# HOSPITAL CLINICO SAN CARLOS

## FASE III DEL PLAN DIRECTOR

C.ARQUITECTURA  
Cb.DISTRIBUCION

+00 OFTALMOLOGIA

Cb.06

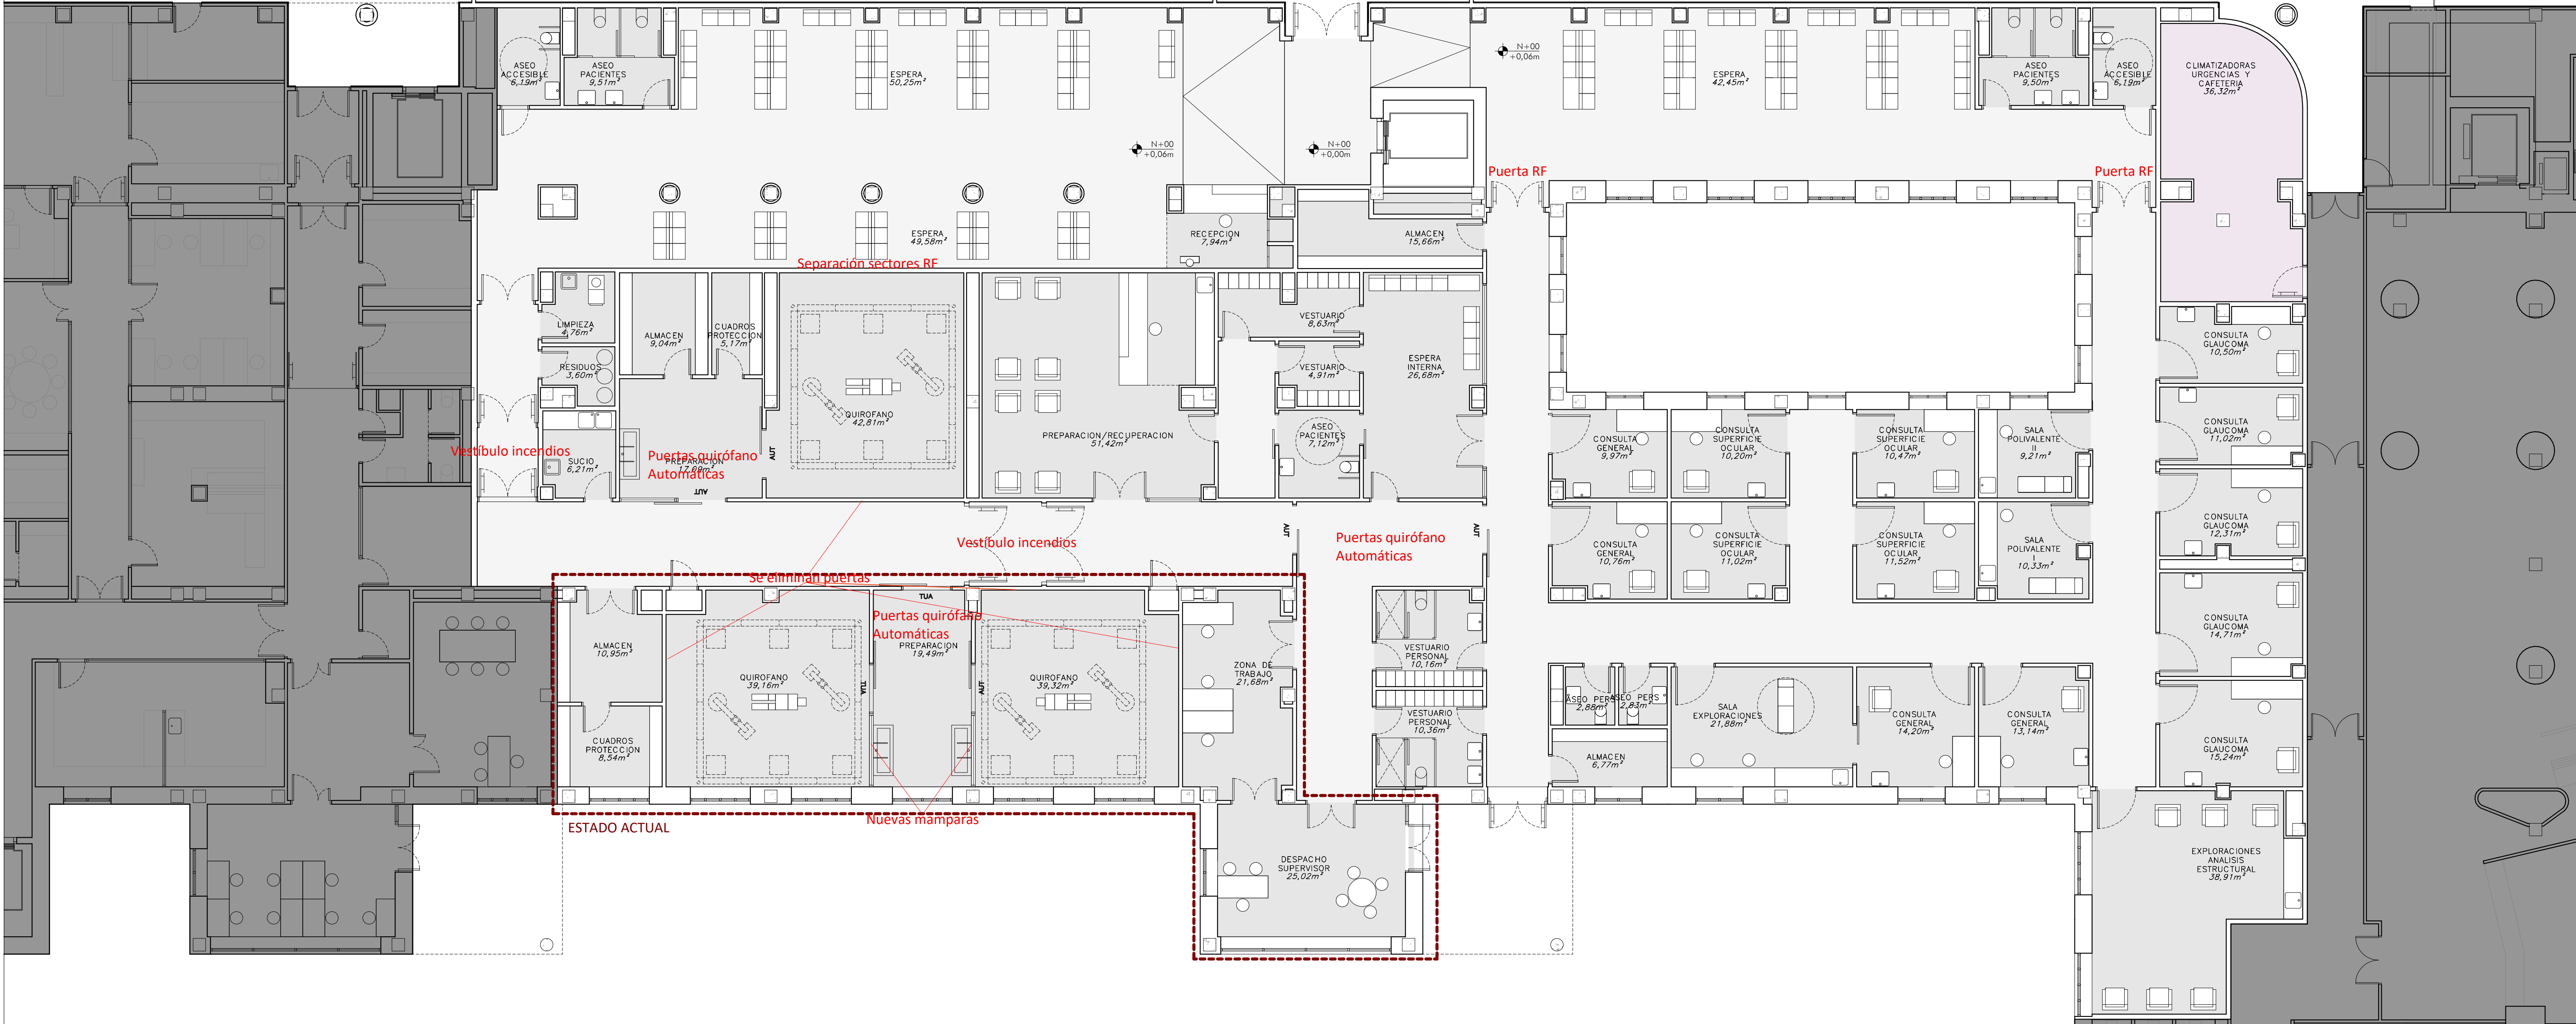
Pasillo con suelo microcemento y techo GAB ON

Pasillo con microcemento hasta vestíbulo (incluido)
